KL. HECKENSCHERE

GT331-----A

GT331

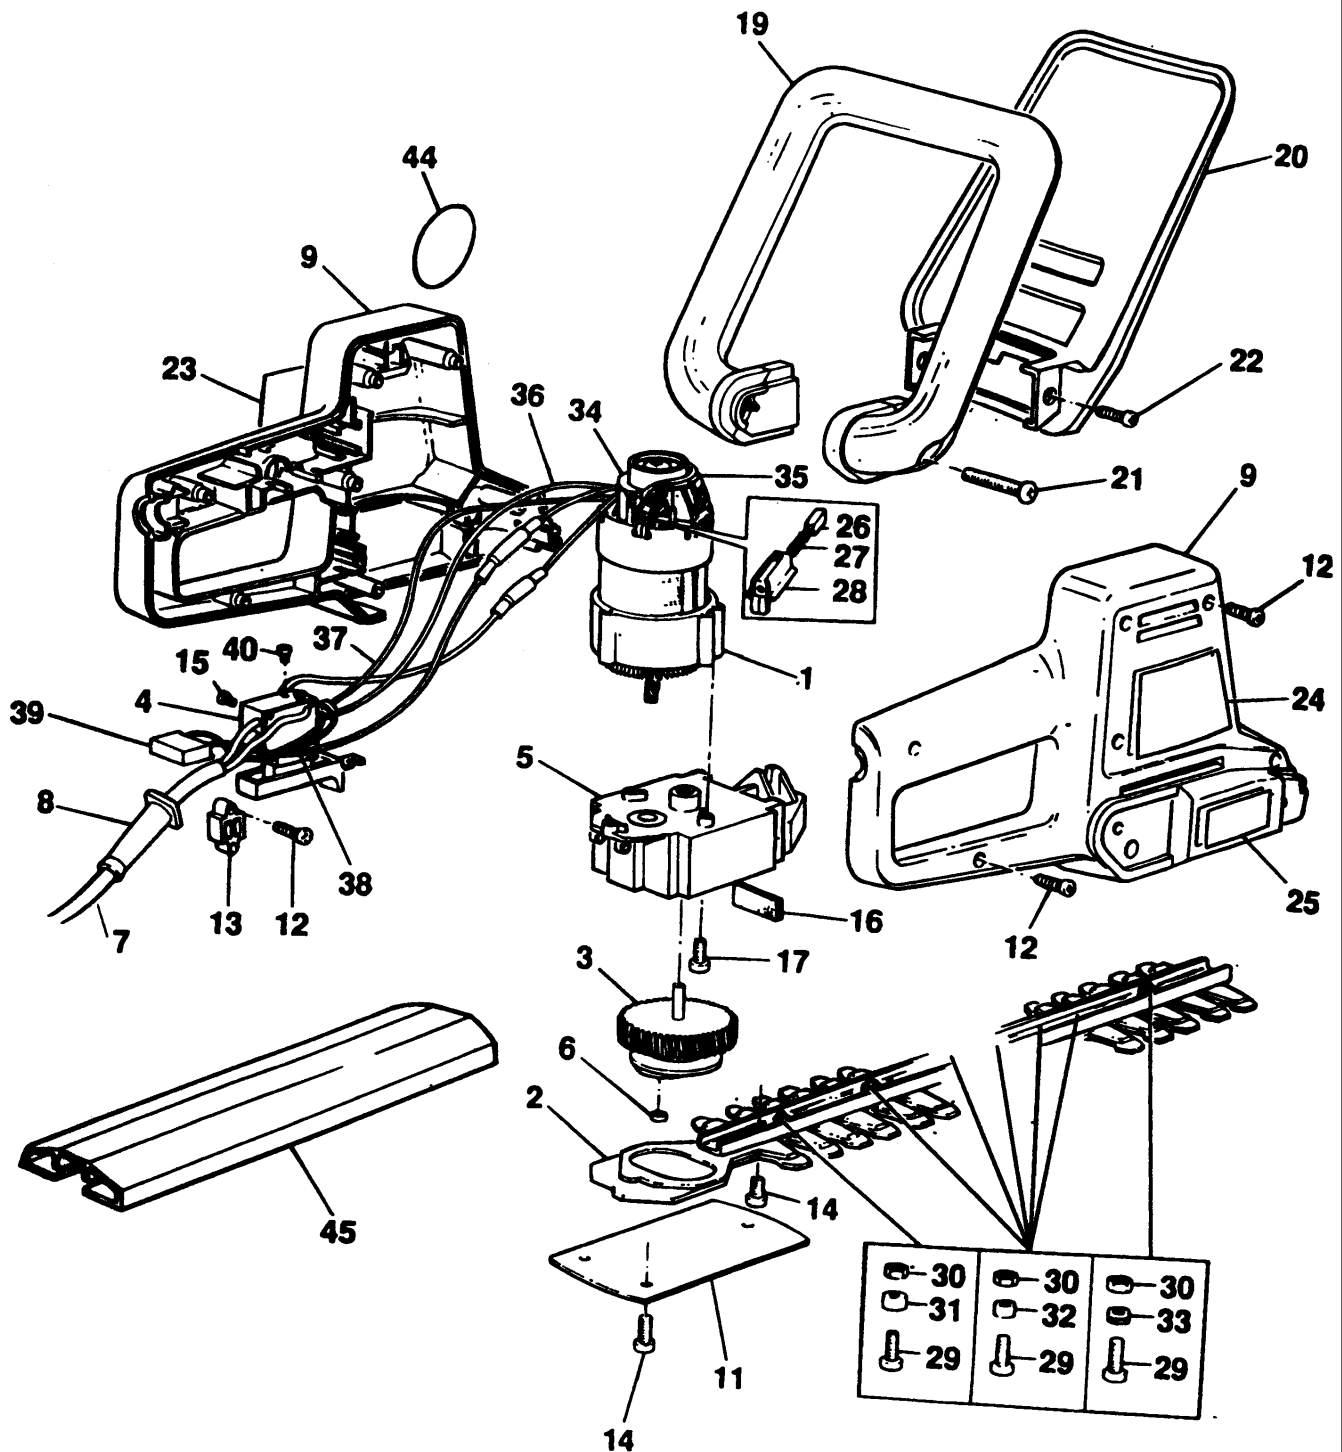
Blatt- & Getriebeverbesserung: Werden Artikel 2, 3, 6, 11 ben ö tigt, die Einheit durch Auswechseln von Artikel 2 und 11 aus der Blattversion GT230 H1E, H1F, H1G umr ü sten.

Einheiten ab Januar 1996:

Verbessertes Getriebegeh ä use (5), Abdeckung (11) und Schrauben (14) eingebaut.

Alle vor Januar 1996 hergestellten Teile, die das Getriebegeh ä use (5) erfordern, sollten den Reparatursatz (5) einsetzen.

Der Reparatursatz besteht aus verbessertem Getriebegeh ä use (5), Abdeckung (11) und 3T10 Torx Kopfschrauben.
